## **ENQUETE PUBLIQUE**

Conduite du 20 janvier au 20 février 2025 et portant sur le  
projet de modification n°1 du plan local d'urbanisme de la  
commune de Revel (Isère)

# **RAPPORT D'ENQUETE**

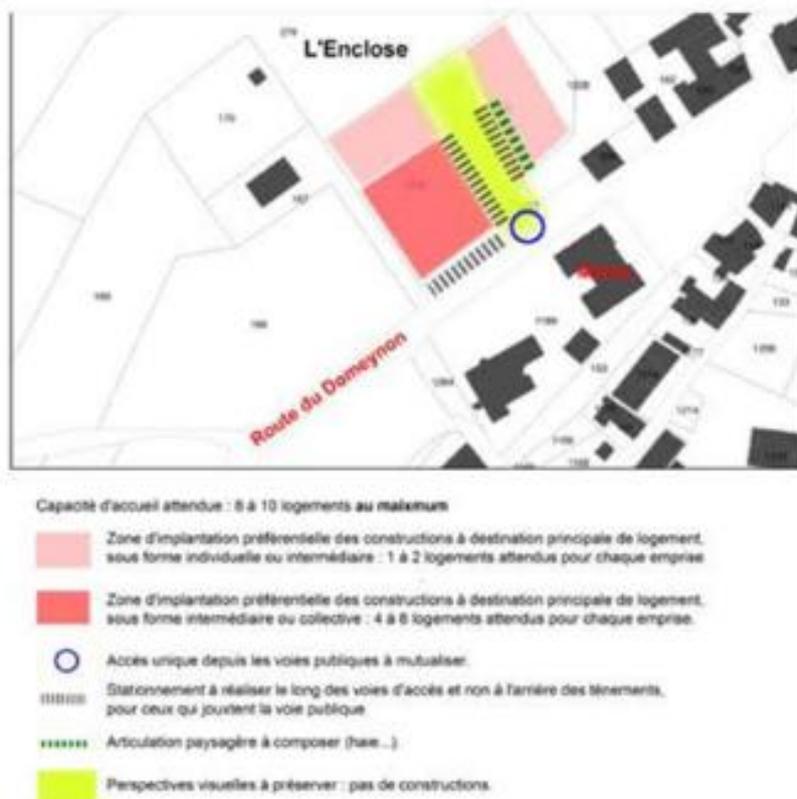
Mme COSSON indique avoir échangé avec la mairie, juste après validation du PLU, sur une incohérence relevée entre le règlement graphique et le texte du règlement dans la zone STECAL (Secteur de taille et de capacité d'accueil limité) identifié zone Aa au règlement écrit du PLU. Mme COSSON précise que, page 68 du règlement écrit article IV-1.2.2, il est indiqué pour la zone Aa : - « Sont autorisés l'aménagement dans le volume existant, les extensions mesurées aux conditions définies au paragraphe IV.2 ci-après, ainsi que le changement de destination des constructions existantes ». Elle poursuit en indiquant qu'au règlement graphique, les bâtiments pouvant changer de destination sont identifiés par un encadrement bleu clair au titre de l'article L.151-11 du code de l'urbanisme, et cela n'a pas été identifié pour le STECAL (Aa) et ses bâtiments.

Mme COSSON demande que la mise en cohérence des deux règlements soit effectuée sous le principe de l'article IV-1-2-2 du règlement écrit. Une fois cette demande prise en compte, le règlement graphique sera de ce type :

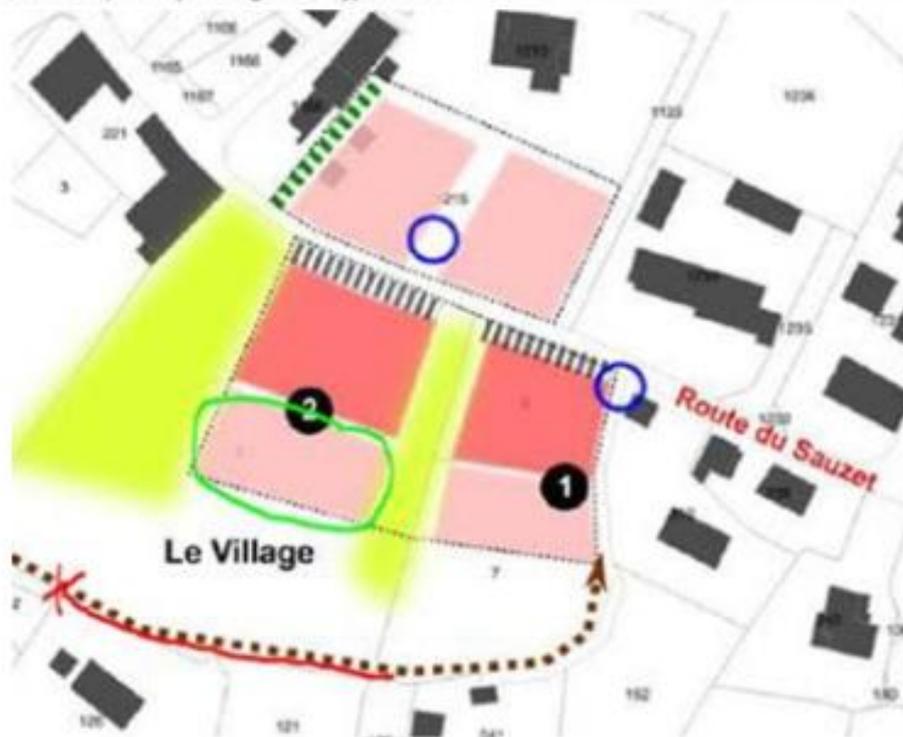
L'urbanisation de la majeure partie de l'emprise des 2 parcelles concernées, classées en zone 1AUe, pour accueillir ~~6 à 12 logements~~ 8 à 10 logements sous des formes individuelles et groupées /

D'autant que, comme évoqué dans sa contribution du 20 janvier, la superficie de l'actuelle parcelle AB1295 (remplaçant la parcelle AB1226), n'est plus de 2000m<sup>2</sup>, mais de 1300m<sup>2</sup>).

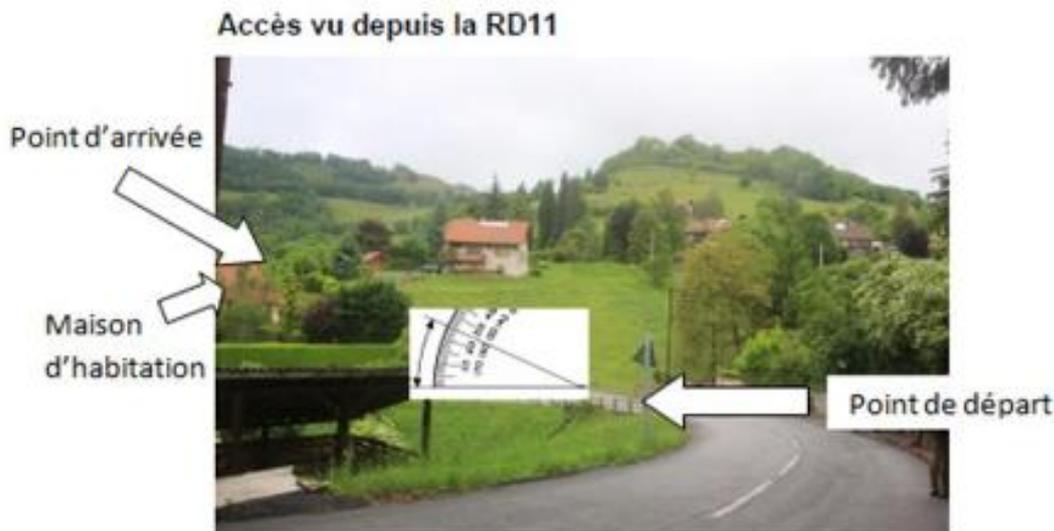
3) Mme REVOLON souhaite savoir pourquoi le projet demande de « *préserv*er un accès pour une phase de développement secondaire à long terme » vers la partie de la parcelle conservée en espace agricole (Cf. copie d'écran ci-dessous) ?

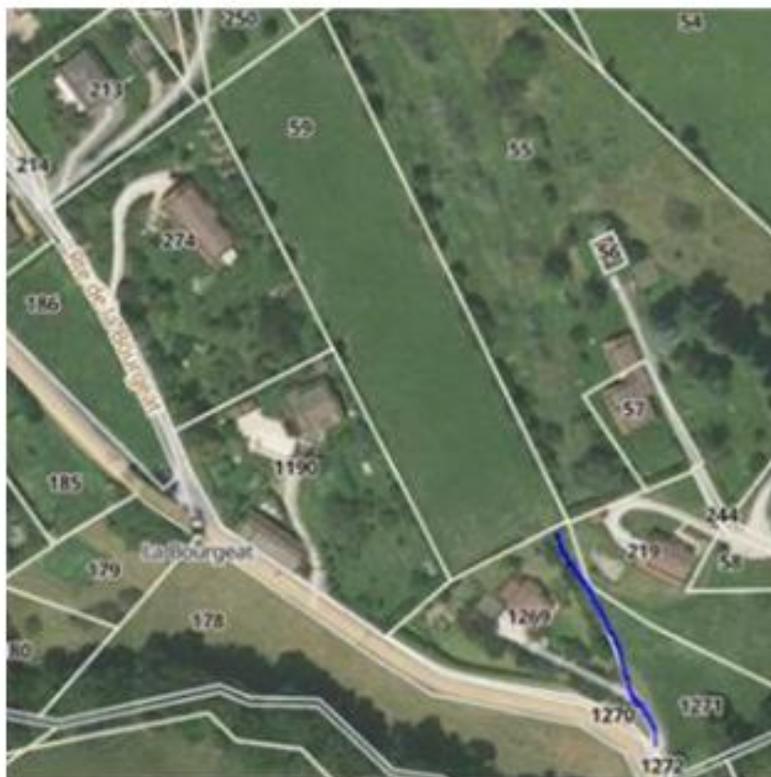
et empruntable par des camions pouvant dépasser les 30 tonnes (ex toupie de béton), nécessitera donc un aménagement réduisant la pente et :

- Soit un soutènement adapté à la protection de la maison qu'il surplombe, qui ne pourra être construit que dans la parcelle AB1269 (parcelle bâtie non concernée par l'OAP) ;
- Soit un éloignement de son tracé actuel via les parcelles AB1271 (agricole) et AB219 (parcelle bâtie), sous réserve d'acceptation par leurs propriétaires.

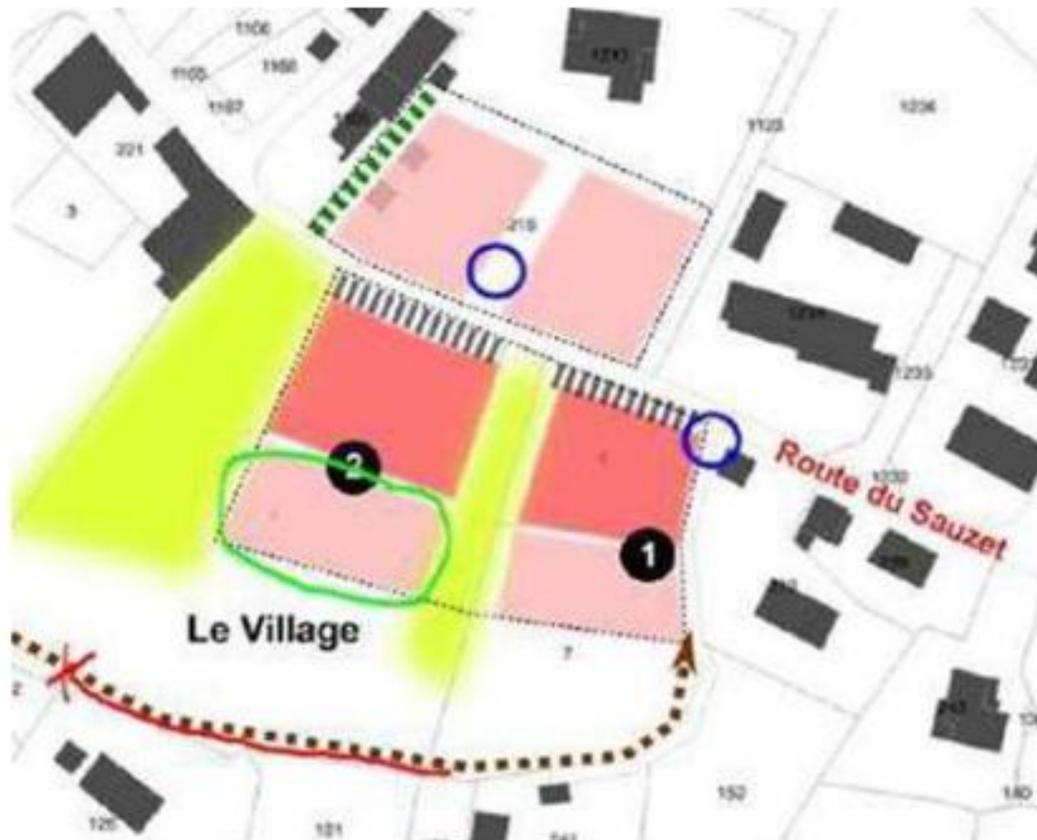
- Concernant la zone entourée en vert sur la copie d'écran ci-après, l'OAP prévoit 1 à 2 logements individuels.

- Sur le secteur classé en zone 1AUv le site n°2 (parcelle AC n°5) : 1 à 2 logements individuels et 4 à 6 logements collectifs, dont une part de petits logements type T2/T3.

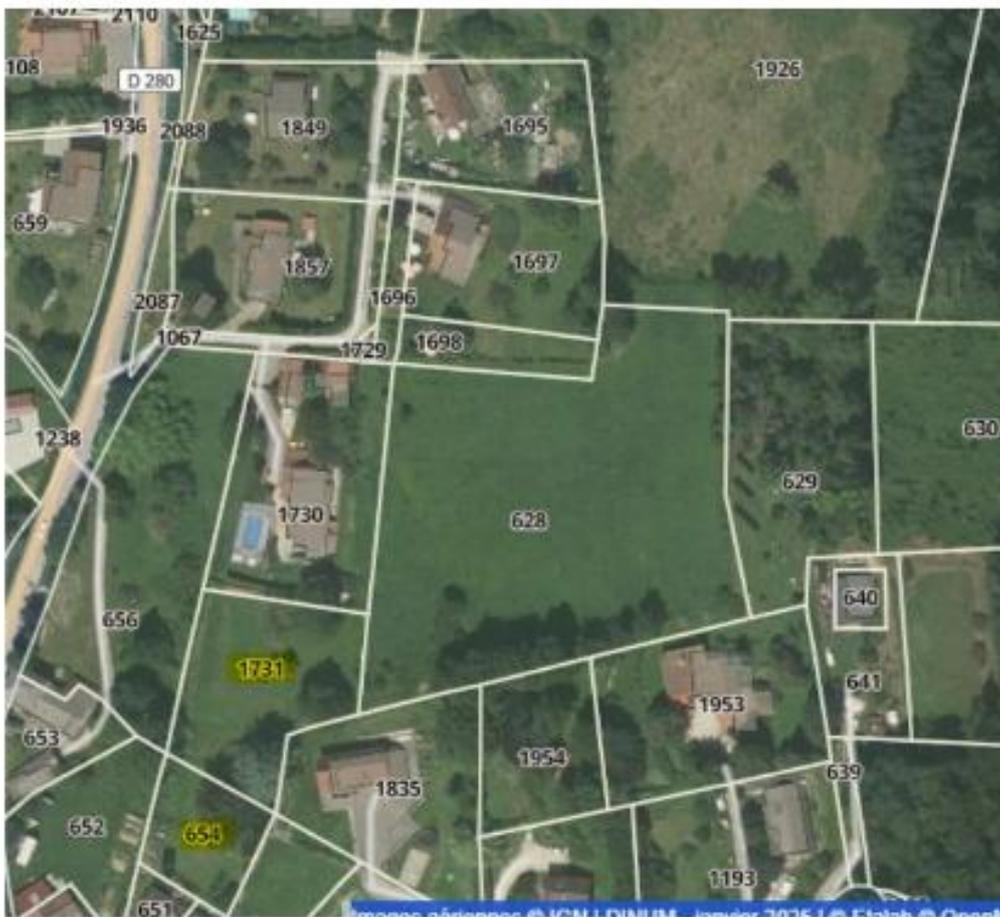
Or, dans le contexte annoncé où les objectifs recherchés sont « la modération de la consommation des espaces naturels, agricoles et forestiers » et « l'Optimisation foncière des dents creuses » Mme REVOLON estime important de noter que cette proposition absorbe pour part une parcelle (B 628) qui pourrait rester à vocation

agricole, d'autant qu'elle est mécanisable, mais surtout laisse 2 « dents creuses » sur les parcelles B1731 et B654 qui de par leur superficie respective pourrait accueillir respectivement 2 et 1 logement.

Elle estime que le projet de modification est en complète inadéquation avec les objectifs recherchés.

Schéma de plantation en limite de propriété :

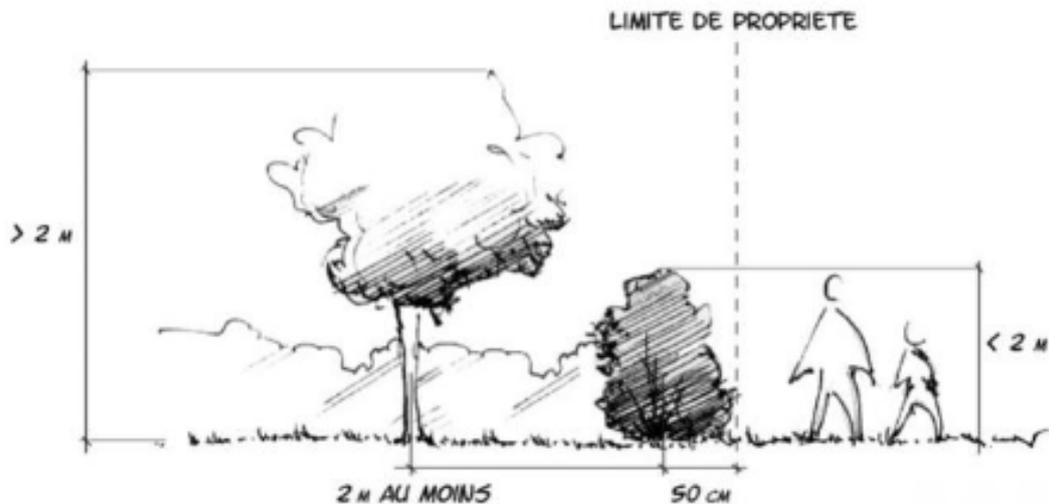
e) Page 27 du document est présenté le schéma de plantation (copie d'écran ci-dessous) :

S'agissant de végétaux, Mme REVOLON note qu'il sera difficile voire quasi impossible de faire la différence entre une haie de 2 m de haut, pouvant être plantée à 50 cm de la limite de propriété et des végétaux > 2m qui eux devront être plantés à plus de 2m de la limite de propriété.

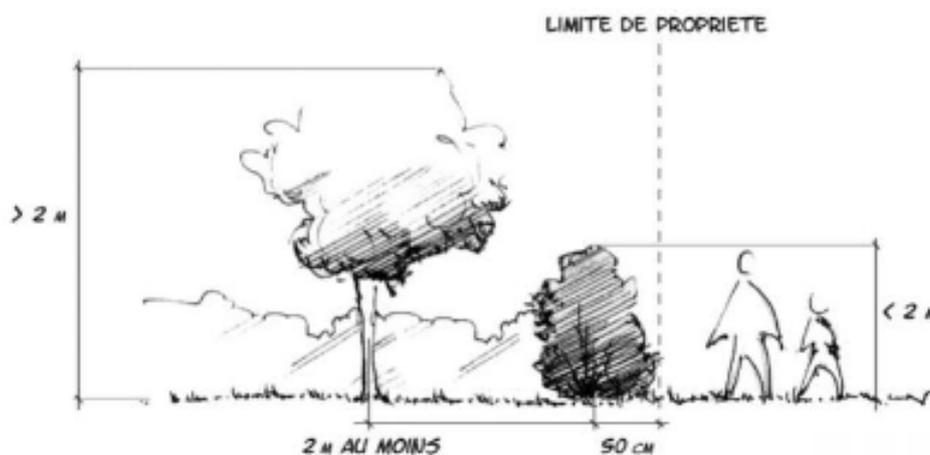
- La hauteur maximum des plantations à l'alignement\* sera de ~~1,60m~~ 2 mètres une fois la végétation développée.

L'association demande quelle justification à ce changement de hauteur estimant que cette modification va à l'encontre de l'objectif de privilégier la vue sur le grand paysage, évoquée plusieurs fois dans la « notice explicative » et qu'une haie plus haute peut impacter voir nuire significativement à l'ensoleillement des habitations voisines qui ne seront pas à l'origine de la plantation...

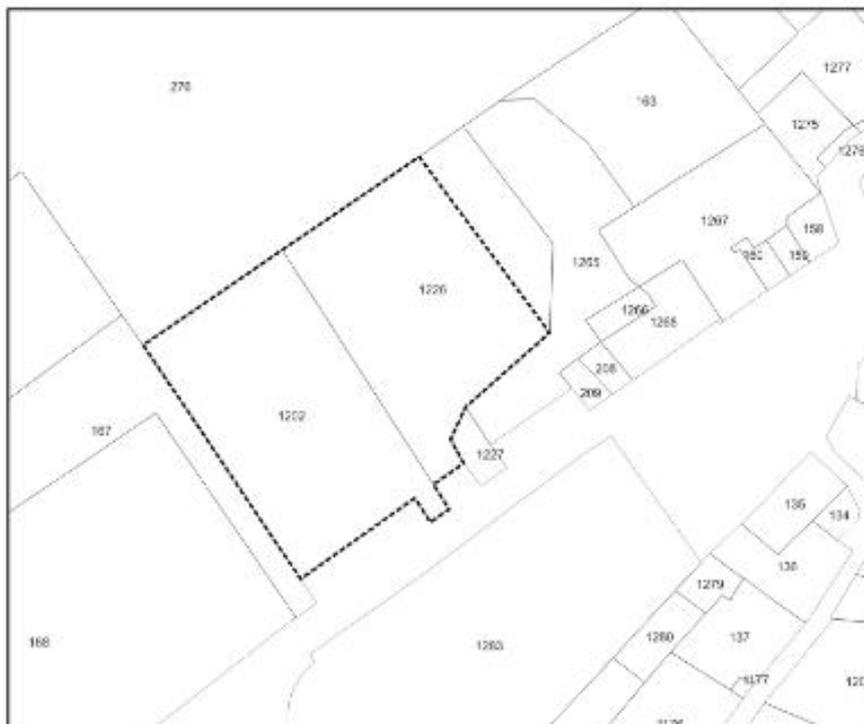
b) Les caractéristiques physiques et paysagères de la zone de projet annoncent : « Un terrain relativement plat, occupé par un verger, en continuité immédiate du village. - Une situation en ouverture vers le nord, avec une vue potentielle sur la Chartreuse au Nord - Ouest, actuellement obstruée par la végétation, et une vue au Sud coupée par le mur de soutènement de la mairie. En bordure, un tissu bâti hétérogène, aux faîtages diversement orientés : rue du Village, mairie, toit plat du pavillon isolé à l'ouest. » Cette dernière information est erronée, il s'agit en fait d'une maison avec toiture à pan unique incliné.

Cette information sera mise à jour.
